Meland kommune

Kommuneplan, arealdel 2014-2026

Sakspapir

Kommuneplan, arealdel 2014-2026

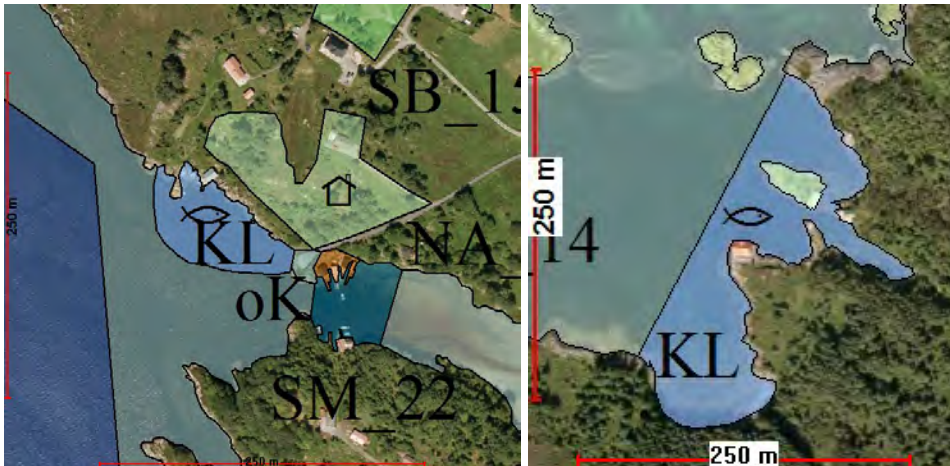
Ein føreset at om avsett område for akvakultur ved Eikeland blir utvida, kjem anlegget inkl. fortøyingar ikkje til hinder for bruk av m.a. trålfeltet i nærleiken.

Fiskelaget krev at rekefelfeltet i Sætreosen vert teke inn att i plan. Dei kjenner til at området er ein del av øvingsområde til forsvaret. Det må kunne sameinast bruk av området.

Område ved lo

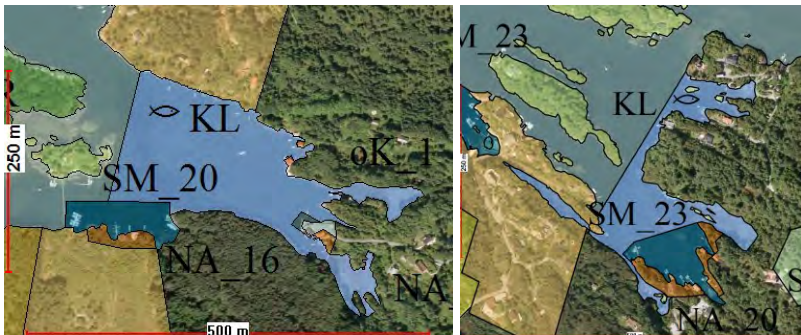
Fiskarlaget Vest meiner at følgjande kaste-/låssettingsplassar, må inn i kommuneplanen; Vikan, Leirvik, Io, Sanden, Kårbøvågen og Havrøya. Ved Brattholmen, Skapeneset, Håøyna og Krossnessundet må ein kunne sameksistere med småbåtar og andre fortøyingar.

Meland kommune tek inn fyljande kaste og låsettingplasser i plan;

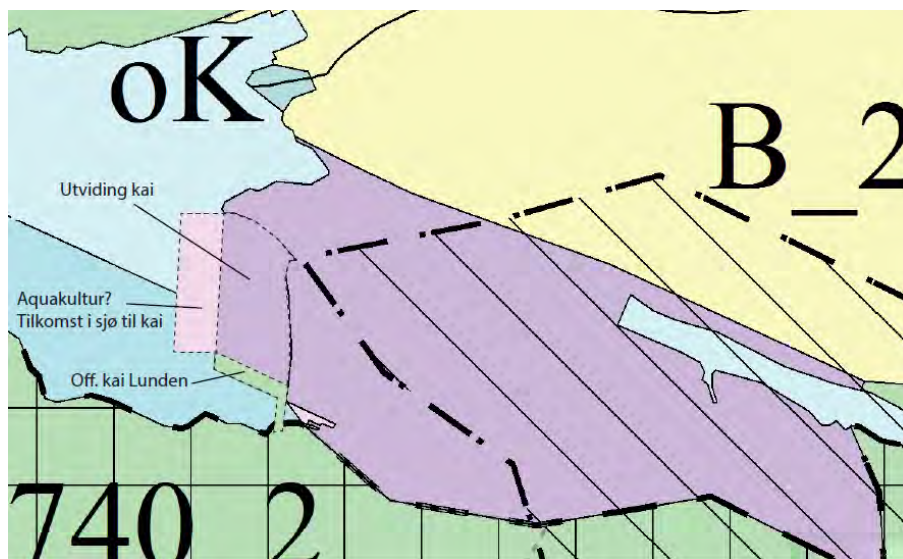
Det er også viktig at den delen av næringsområdet (nordvest) som er vist i planen, uti sjø langs utlaupet av Rylandsvatnet får ei utviding opp mot vegen.

Leveringsleidningen som ligg utover frå anlegget vårt og til leveringsbrygga på nordsida i Eikevika (om lag 200 meter vest av lo-bru), må sikrast rett til turvande vedlikehald og elles tiltak som gjeld større reperasjonar m.m.

Vidare vert kaien på nordsida av Eikevika lagt inn som kai/hamneområde i plan.
